Bogotá D.C., 02 de junio de 2022

Señor JORGE ALBERTO VALENCIA Director Ejecutivo COMISIÓN DE REGULACIÓN DE ENERGÍA Y GAS-CREG Ciudad

Preguntas asociadas al numeral 12.2.2 del capítulo 12 (Anexo) de la Resolución

CREG 101 011 de 2022.

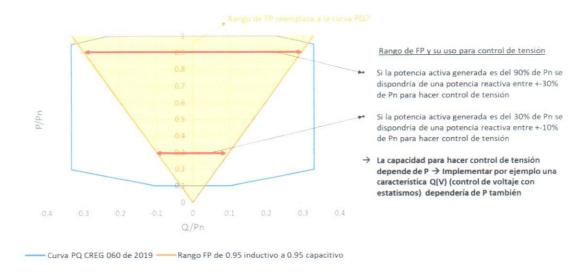
- ¿Dicho rango debe plantearse como un "intervalo" de factor de potencia en lugar de una curva PQ complementada por una curva VQ?
- ¿Debe definirse algún rango de tensiones en el punto de conexión para el cual es válido el rango mínimo y máximo de factor de potencia? Esto último considerando que el operar con factores de potencia capacitivos, o incluso unitario, para tensiones altas en el punto de conexión requiere tensiones aún mayores al interior de la planta, lo cual

¿Es posible plantear algún otro modo de control de tensión? Lo anterior teniendo en cuenta que, si la capacidad de la planta está definida por un rango de factor de potencia, el uso de modos de control de voltaje (incluido voltaje con estatismo) o potencia reactiva, dependerá del nivel de generación; por lo tanto, su implementación en un control de planta es muy compleja, dado que sólo podrá utilizarse en algunos puntos de operación.

La figura de abajo presenta de forma gráfica las dudas planteadas hasta el momento.
